Montélimar Agglomération **MONTBOUCHER-SUR-JABRON**

Déclaration de projet n°2 emportant
mise en compatibilité du PLU

Examen conjoint
14 mars 2023

Nuisances sonores

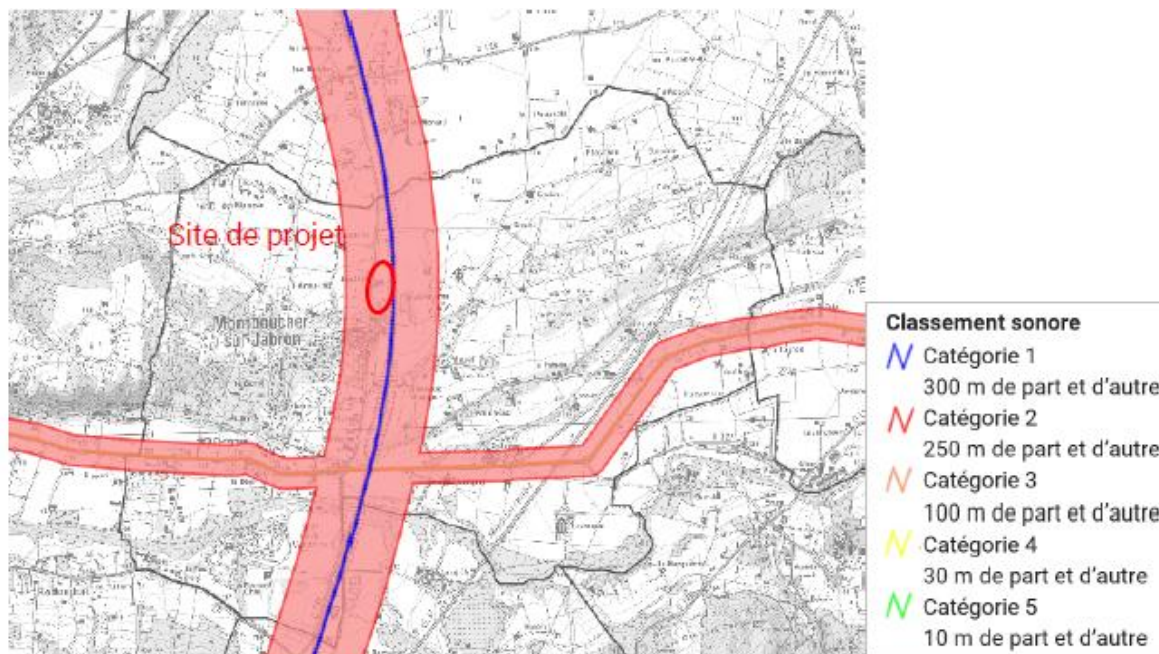
Personnes Publiques Associées ou consultées	Date de l'avis	Avis	Remarques formulés
DDT /DREAL cellule risque	12-12-2022	Pas d'observation	Rappel de la présence d'une canalisation d'hydrocarbures liquides sur la commune de Montboucher → SUP Projet non concerné par la SUP
Chambre d'Agriculture	04-01-2023	Avis favorable	Absence d'enjeux agricoles sur le site de projet Présence d'une parcelle agricole au Sud mais peu d'enjeux (entre le centre-bourg et l'A7) → absence de conflits d'usages potentiels
MRAE	14-02-2023	Favorable avec recommandations	- Évaluer précisément les nuisances sonores et la qualité de l'air sur le site du projet, et de définir dans le règlement écrit et l'OAP des mesures robustes (prescriptions et orientations) visant à réduire leurs incidences sur la santé humaine. - Retranscrire dans le règlement écrit ou dans l'OAP des prescriptions et orientations plus strictes en matière d'insertion paysagère du projet par rapport au centre-bourg.

INAO	10-02-2023	Aucune observation- absence d'incidences sur espaces agricoles et AOP/IGP	
CDPENAF	03-03-23	Favorable	Au vu de la topographie des lieux : une attention devra être portée sur l'accès Personnes Mobilités Réduite (PMR)
DDT	07-03-23	Favorable	- A la vue de la topographie des lieux, porter une attention particulière pour l'accès aux personnes à mobilité réduite (remarque CDPENAF). - Indiquer la surface agricole. - Apporter des précisions sur le nombre d'emploi créé.

- ❑ Territoire concerné par l'arrêté préfectoral n°20141120 du 20 novembre 2014
- A7 – classée catégorie 1

- ❑ Rappel de l'évaluation environnementale :

« le projet étant à vocation économique et d'équipements (non scolaires ou de santé), aucune norme acoustique n'est exigée. Toutefois afin de limiter les nuisances sonores, **les façades principales des bâtiments seront orientées en direction du centre-bourg (et non de l'A7) et un écran végétal sera conservé/développé sur la frange Est (masque visuel et sonore).**
